## EX CARCERE DI SAN FRANCESCO

### RESTAURO CONSERVATIVO E RIUSO DELL'EX CARCERE GIUDIZIARIO A STRUTTURA RESIDENZIALE PER STUDENTI UNIVERSITARI

Tavola	<b>PERIZIA SUPPLETIVA E DI VARIANTE N. 02</b>	FASE	Variante 02	
V2.RGEN		CODICE CUP	D99D16003530005	
Scala		CODICE CIG	8709987CA4	
	RELAZIONI			
	Relazione generale			
COORDINATORE DEL PROGETTO e RESPONSABILE DEL PROCEDIMENTO		DIRETTORE DEI LAVORI		
Arch. Pierangelo Spina		- Arch. A.P. Donadello		
RESPONSABILE UO SVILUPPO EDILIZIO E INFRASTRUTTURE		COORDINATORE DELLA SICUREZZA		
		- Geom. Luca Andrean		
COLLABORATORI		CODICE SIPE		
Arch. Carlo Fantuzzi		19.11		
		OPERA		
		OPP_2015_032		
		REVISIONE	DATA	
		00	07.11.2025

*Perizia Suppletiva e di Variante 02: stralcio del progetto idrico sanitario con il nuovo posizionamento degli scarichi nell'intercapedine muraria esistente*

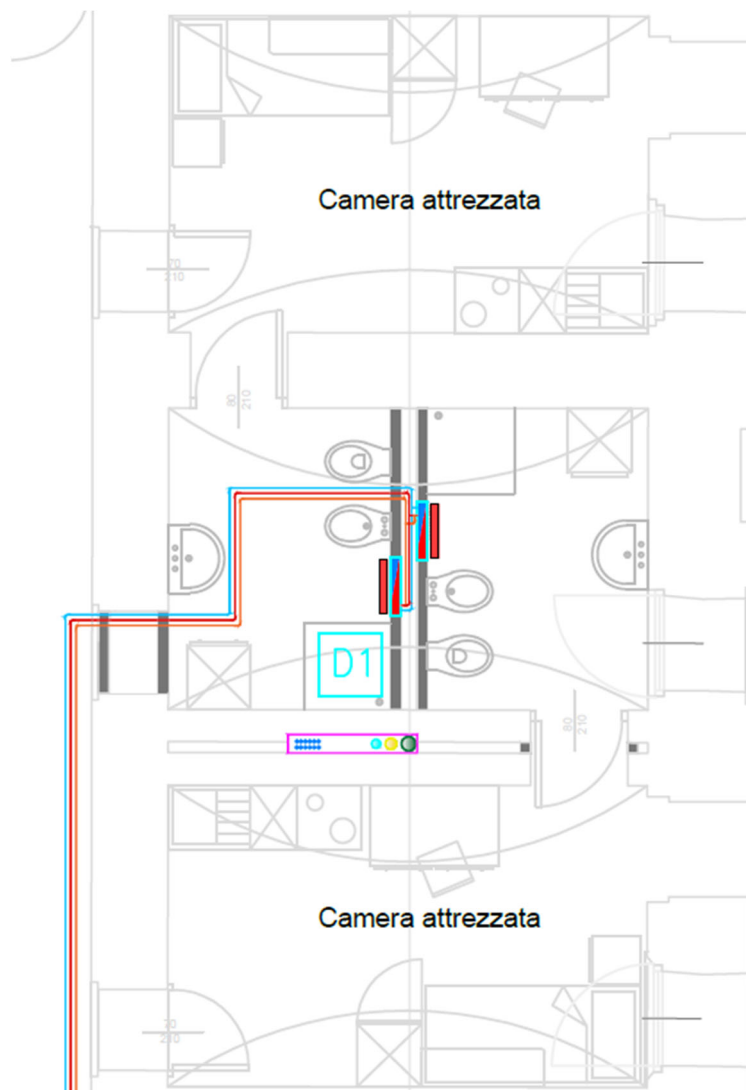
La presente Perizia Suppletiva e di Variante 02 prevede di **concentrare gli scarichi dei servizi igienici in corrispondenza delle intercapedini** presenti all'interno dei muri di spina (**intercapedini ignote fino a poco tempo fa, individuate con le indagini di cantiere svolte in corso d'opera**). Questa scelta deriva dalle oggettive difficoltà correlate all'utilizzo degli attuali fori di attraversamento delle volte, che comporterebbero pesanti interferenze come:

*Perizia Suppletiva e di Variante 02: schema a blocchi impianto elettrico*

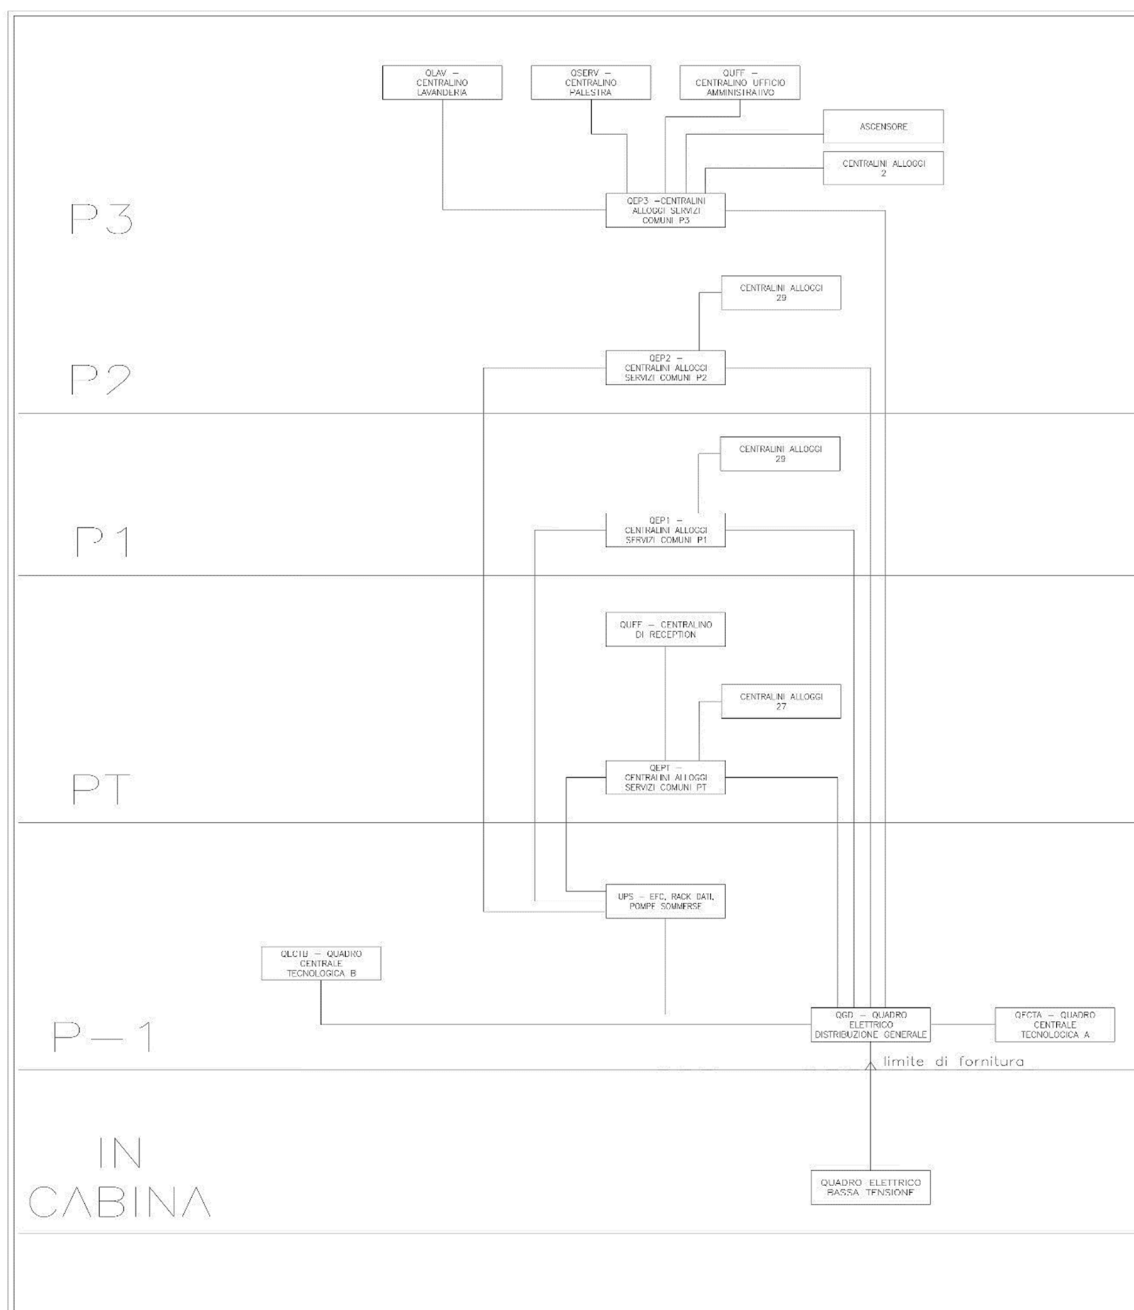
la presente Perizia Suppletiva e di Variante 02 prevede un nuovo schema di distribuzione a blocchi per ottimizzare il sezionamento delle linee elettriche, migliorando l'accessibilità dell'impianto sia per la manutenzione sia per l'uso quotidiano. Dal punto di vista architettonico, tale soluzione è ritenuta particolarmente vantaggiosa poiché consente di evitare numerosi carotaggi sulle volte dei corridoi laterali, occultando alla vista antiestetici passaggi impiantistici.

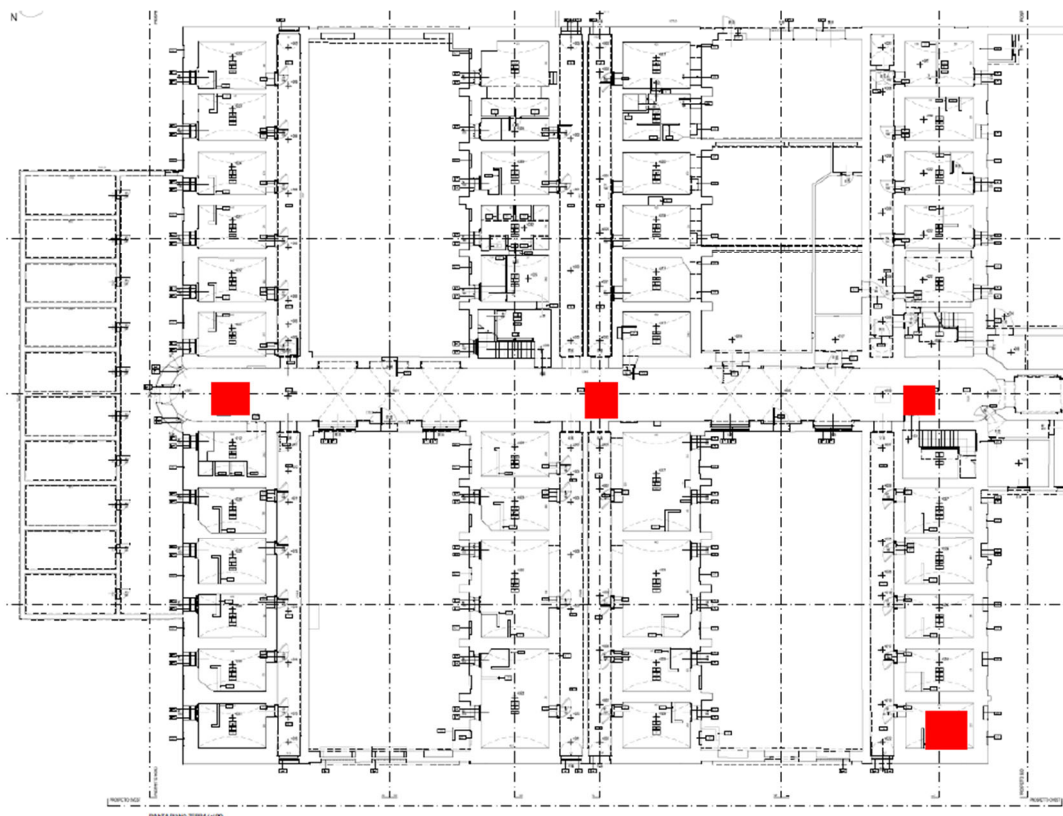
Come già evidenziato nella relazione relativa alla Perizia di variante suppletiva 1, durante la rimozione delle pavimentazioni e dei sottofondi del piano terra, sono emersi 3 pozzi, localizzati nel corridoio centrale e 1 pozzo nel vano nell'angolo di nord-ovest come da mappa sottostante.

Dalle misure effettuate in cantiere i pozzi nel corridoio centrale hanno una profondità di oltre 10 metri, mentre quello nel vano d'angolo ha una profondità di circa 5 metri. Il livello idrico sembra attestarsi tra 3 ed i 4 metri di profondità con riferimento al pavimento interno. I pozzi sono caratterizzati da acque scure, nerastre, con presenza di abbondanti materiali di risulta in superficie (plastiche, bocchetti in vetro ecc) ed aloni iridescenti. E' stato anche possibile osservare che prima delle demolizioni dei sottofondi, in tali pozzi confluivano alcune tubazioni di acciaio. Sembra anche essere presente un canale di collegamento.

Per un approfondimento su tale struttura imprevista appaiono necessarie alcune **indagini** per l'analisi di laboratorio dell'acqua sotterranea, con prelievo di campioni della parte solida costituita da plastiche e bocchette in vetro, ecc, con classificazione dei rifiuti presenti e restituzione dei risultati riscontrati. Si propone inoltre l'esecuzione di un **monitoraggio semestrale** del livello di falda mediante posa di tre sensori, con **rilevamento di massima della direzione di deflusso**.
